**PREZES
URZĘDU REGULACJI ENERGETYKI**

DPK-7111-57(7)/2007/8

DECYZJA

Instrukcja Ruchu i Eksploatacji Sieci Przesyłowej cz. II
Bilansowanie i zarządzanie ograniczeniami
systemowymi

2. W punkcie 5.10 schemat otrzymuje kształt:

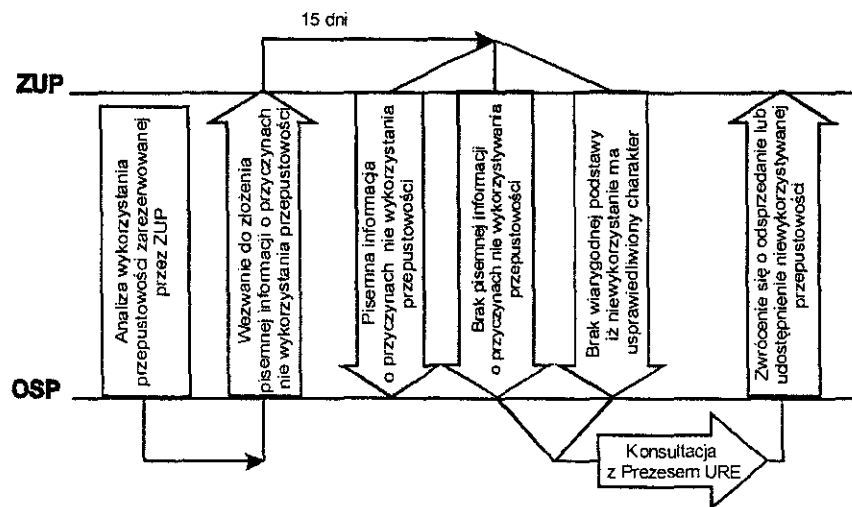
1. Punkt 5.10.4 otrzymuje następującą treść:

„5.10.4 Jeżeli w ciągu 15 dni ZUP nie przedstawi wyjaśnień, lub, jeżeli OSP uzna, że niewykorzystywanie przepustowości przez ZUP jest nieuzasadnione, OSP po konsultacji z Prezesem URE zwróci się do ZUP o odsprzedaż lub udostępnienie niewykorzystywanej przepustowości.”
